Wettbewerb für Neubauten der Strafanstalt des Kantons St. Gallen im Saxerriet

Aus dem Bericht des Preisgerichtes

2. Preis (5500 Fr.), Entwurf Nr. 43. Verfasser WALTER CUSTER, Architekt, Zürich

Entwurf Nr. 43. Oben: Blick vom Turnplatz aus gegen Norden; links und hinten Pavillons, rechts Kirche. Rechts Modellbild aus Süden.

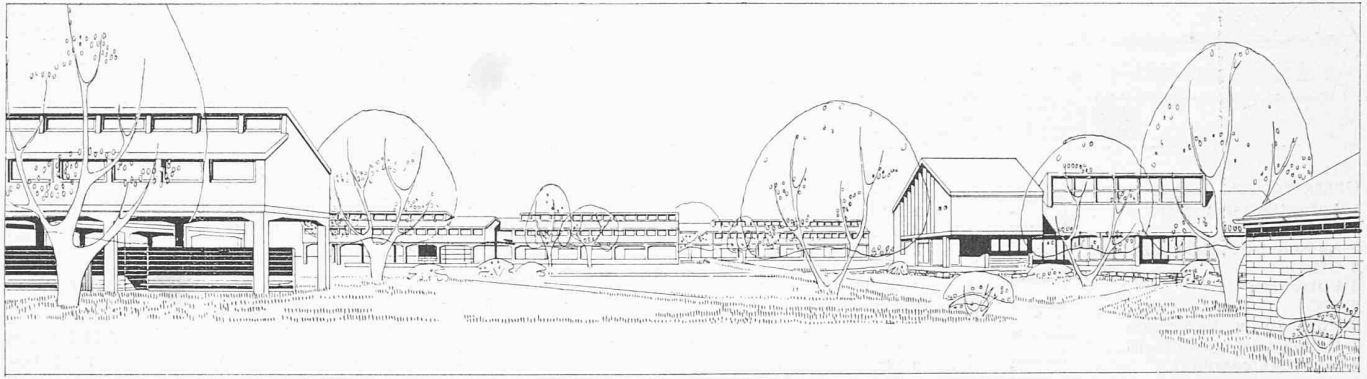
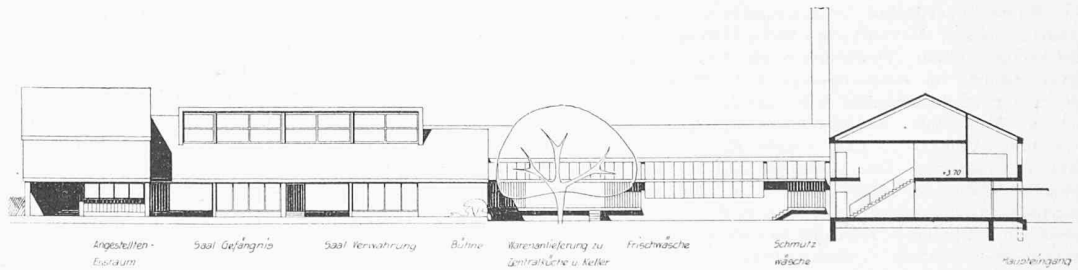
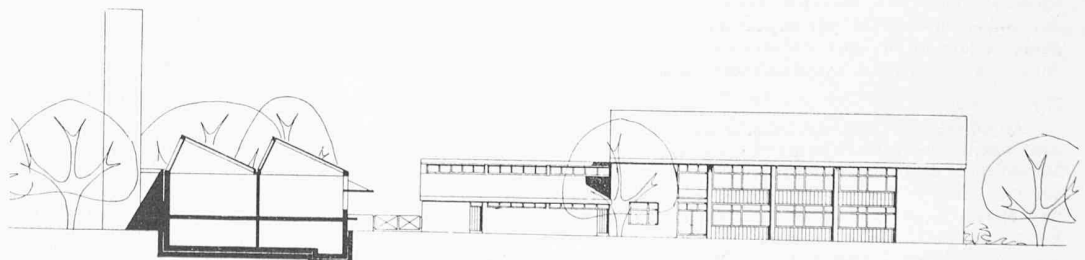
Nachteile

Von der Verwaltung aus fehlt die Uebersicht über die Pavillons I und II. Starre, lineare Aufreihung der Pavillons. Ungünstige Erweiterungsmöglichkeiten. Durch die Lage der Werkstätten werden der Speisesaal und die Pavillons I und II beeinträchtigt. Dunkle Sackkorridore im Erdgeschoss der Zellenbauten. Ungünstige Zirkulation im Putzraum für 45 Personen. Lage der Fensterflächen der Shedächer nach Osten. Direktor-Wohnhaus zu weit von den Anstaltsbauten entfernt.

Entwurf Nr. 43. Gefängnis pavillon III, Erd- und Obergeschoss, Südansicht 1 : 600

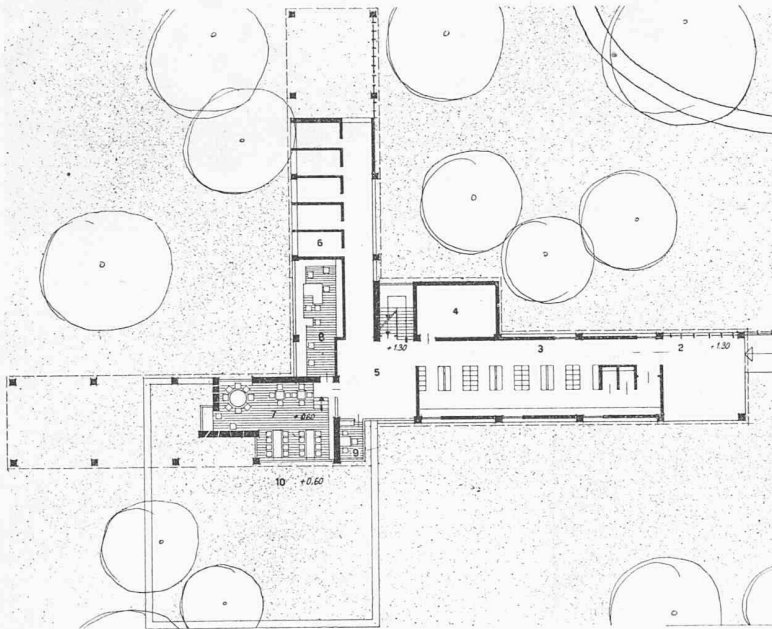
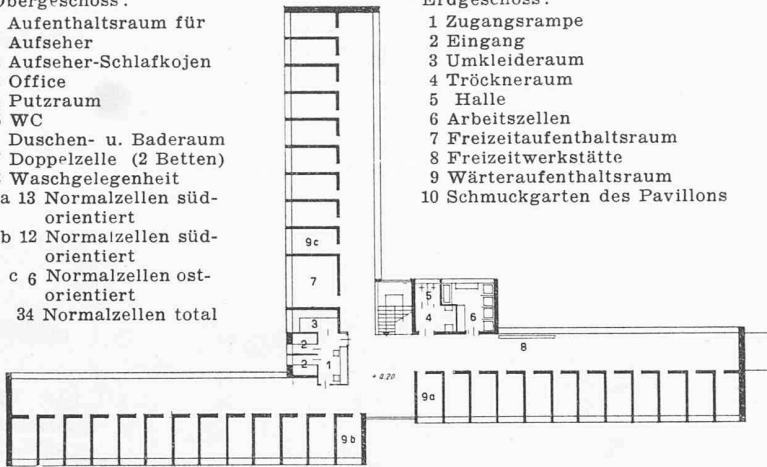
Nachteile

Alleinstehendes Pfortnerhaus. Die Strasse von der Oekonomie nach den westlichen Feldern durchschneidet das Anstaltsareal. Zu viele Ueberbrückungen. Durchgehende Fenster in den Zellen, Schlafkojen für die Aufseher anstatt Einzelzimmer. Bodendifferenz zwischen Office und Essaal im Wirtschaftsgebäude mit enger Verkehrspassage. Druckerei und Buchbinderei zusammenhanglos in der Oekonomie. Architektonische Einzelheiten teilweise kompliziert. Hoher Kubus infolge zu weitgehend überdeckter Freiflächen.
